軟體重要通知

SW1A 型 Automation Organizer (WindO/I-NV4)

茲因 HG2J 系列可程式人機介面以及 FT2J 系列可程式人機介面一體型控制器發生以下 2 件異常現象，請使用該軟體的顧客，確認下述的異常內容後，採取對策。造成困擾深感抱歉，敬請見諒。

圖 -3_下載專案檔案時出現 USB 自動執行錯誤

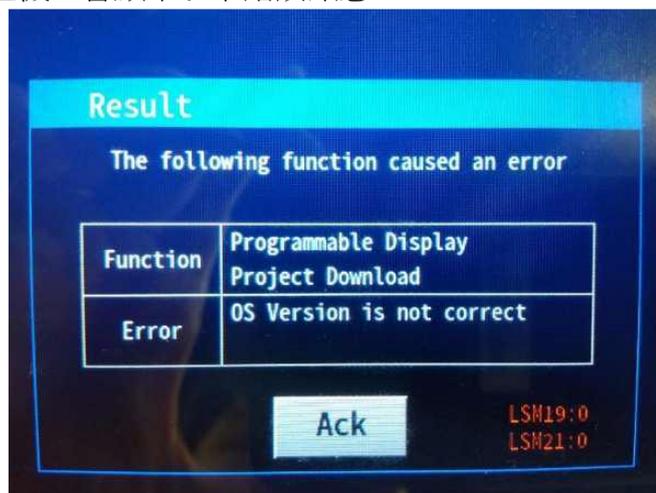
若 HG2J 系列的作業系統的版本是 1.0.0 時，則無法將使用 WindO/I-NV4 Ver.3.0.0 創建的專案檔案下載至 HG2J 系列。主機上會顯示以下錯誤訊息：

HG2J 系列的作業系統版本 1.0.0 不支援透過 USB 自動執行功能下載由 WindO/I-NV4 創建的 ZNX 專案檔案。下一頁的「補充說明」將提供有關 ZNX 專案檔案的更多細節。

HG2J 系列在作業系統版本 1.1.1 以後支援透過 USB 自動執行功能下載 ZNX 專案檔案。然而，在作業系統版本 1.1.1 中，仍可能會遇到「現象 2」，請在使用前確認。新增的功能可以在 WindO/I-NV4 的變更履歷中查看。

要將 HG2J 系列的作業系統從版本 1.0.0 升級至 1.1.1 或更高版本，請使用乙太網路線將 HG2J 系列連接至電腦，並使用 WindO/I-NV4 或 Data File Manager 進行升級。

圖-6 外部網路環境

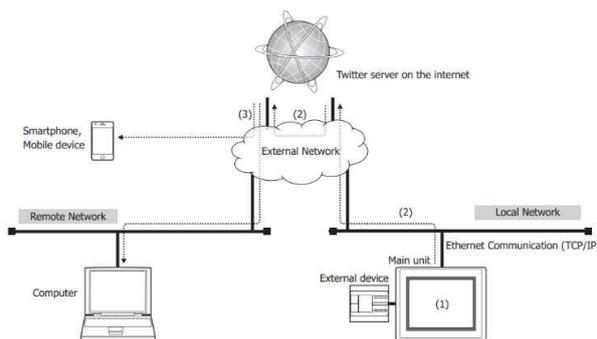
若 HG2J 和 FT2J 系列的作業系統版本是 1.1.1 時，則無法在外部網路環境（如互聯網）中使用 WindO/I-NV4 進行維護通信。
舉例來說，如果您嘗試在如圖 6 所示的外部網路環境中從 WindO/I-NV4 下載專案數據，將會遇到如圖 7 所示的錯誤訊息。

此問題已在 2024 年 7 月底發布的 WindO/I-NV4 Ver.3.1.0 中得到支援。
